Aggiornamento del Piano Stralcio di Bacino
per l'Assetto Idrogeologico (P.A.I.)
(Art. 68 commi 4bis e 4ter del D.Lgs. 3 Aprile 2006, n. 152 e ss. mm. ii.)

Previsione di Aggiornamento

GEOMORFOLOGIA

COMUNE DI USTICA

Stralcio Carta dei Dissesti

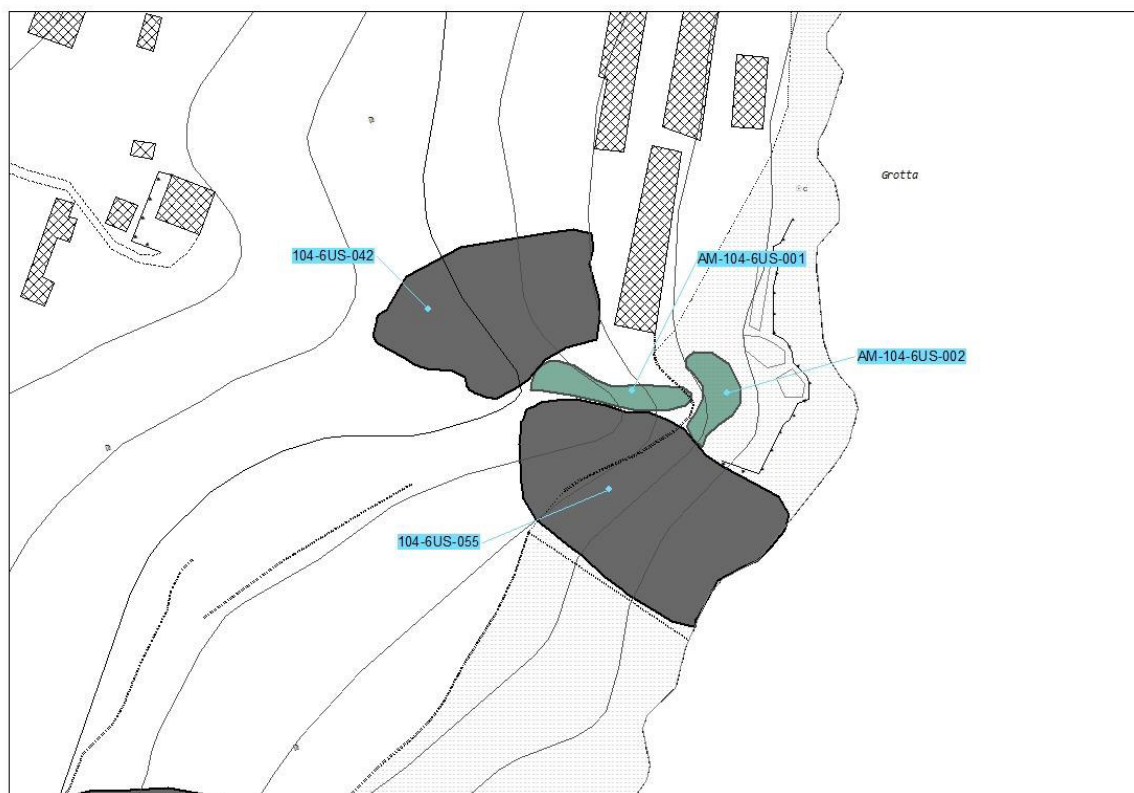
- viene aggiunto il codice **104-6CU-055** per individuare la porzione del dissesto di crollo al di fuori dell'area dell'albergo, non interessata dagli interventi di consolidamento;
- la porzione del dissesto **104-6CU-042** a monte dell'edificio di pertinenza dell'Hotel resta attiva, ma si riduce l'areale di pericolosità a valle utilizzando la perimetrazione trasmessa dal professionista, su formato shapefile, quale risultanza delle analisi di dettaglio eseguite;
- le due porzioni del dissesto **104-6CU-042** interessate dagli interventi di consolidamento, ai sensi dell'art.7.3 delle N.A., vengono definite ***“Aree interessate dagli effetti di interventi di mitigazione del rischio”***, ed identificate dalle sigle **AM-104-6CU-001** e **AM-104-6CU-002**, alle quali si applicano le disposizioni di cui all'art. 16 delle stesse Norme.
